株式会社　富士商会　建築施設部
台東区台東４丁目３０番７号　☎ ０３（３８３１）４１８

照査	担当	工事名称	図面番号 No. B-012
検図	作成	図面名称　完全手動式引分け扉（引残し無）　縮尺 S=1/30･5(A3)	日付

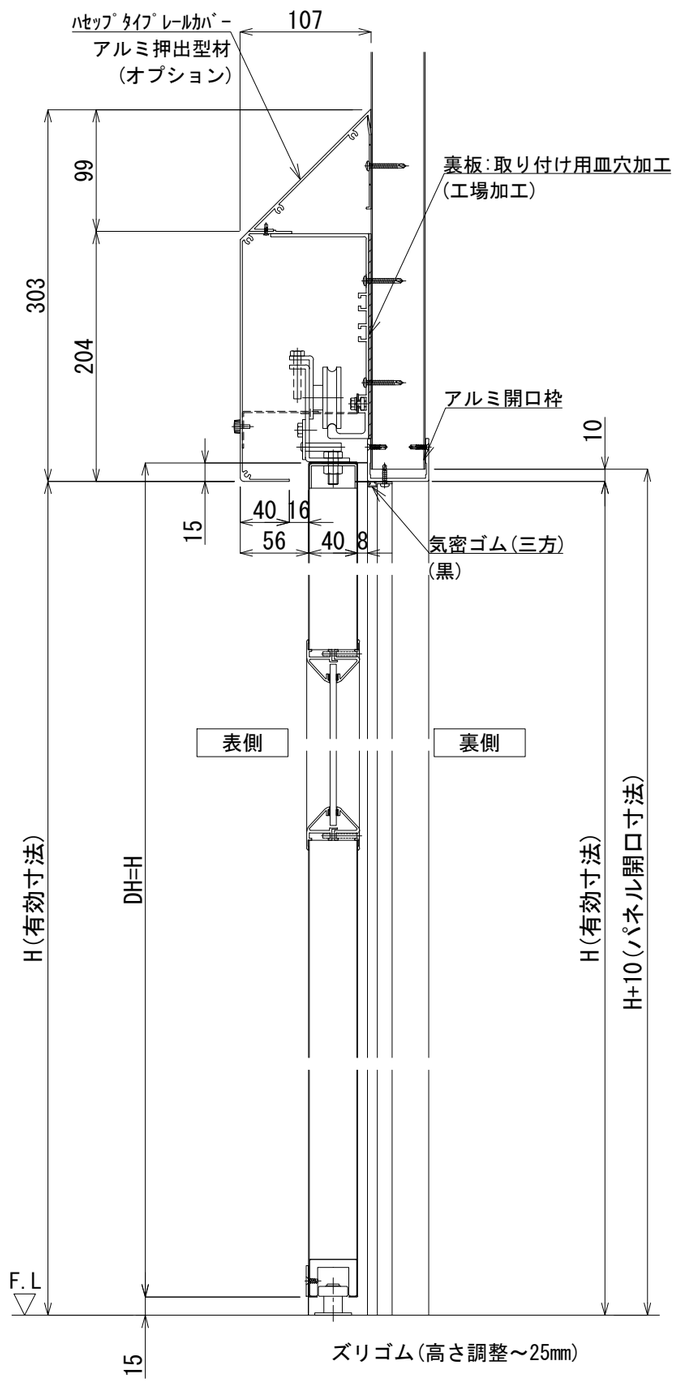
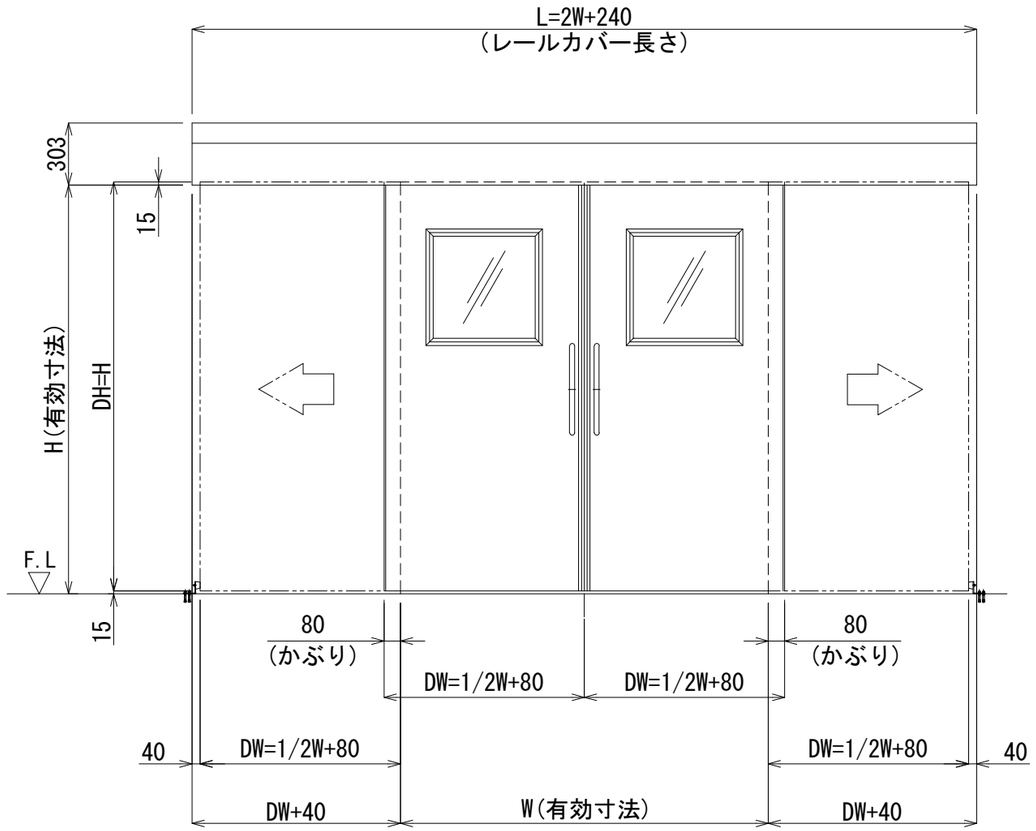
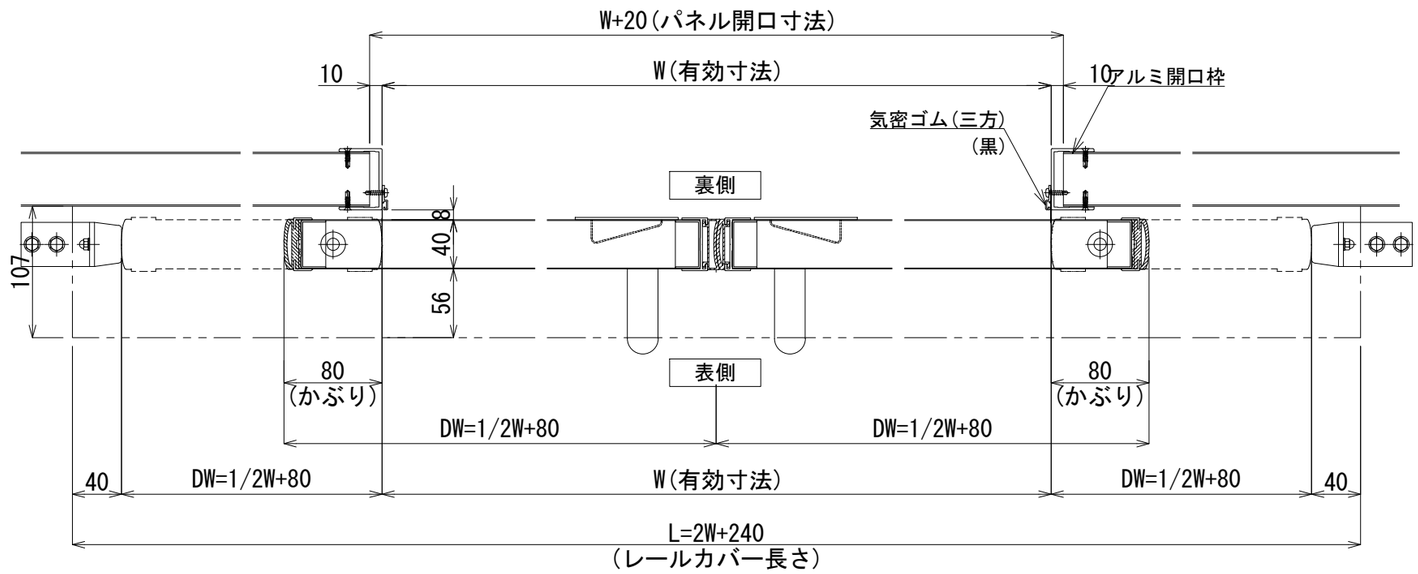
版数	年　月　日								
1	2016.03.01	スライド扉ズリゴム：レールカバー側に変更 【2016.03.01ｵｰﾀﾞｰ分より】	4	2018.12.01	パネル開口寸法、気密ゴム、床戸当り（ゴム側）袋ナットに変更	7	2022.07.07	パリシールドを不燃断熱材に変更	
2	2016.06.01	上気密ﾋﾟｰｽﾞ：ﾋﾟｰｽﾞ下端部を上開口枠+3mmの位置に変更 【2017.06.01ｵｰﾀﾞｰ分より】	5	2020.02.12	不燃断熱芯材をパリシールｋNW-4785に変更	8			
3	2018.02.16	ズリゴム高さ調整～25mmに変更 【2018.03.01出荷分より】	6	2021.10.20	カルックをパリシールドに変更 ミラフォームを断熱材に変更、UD設削除	9
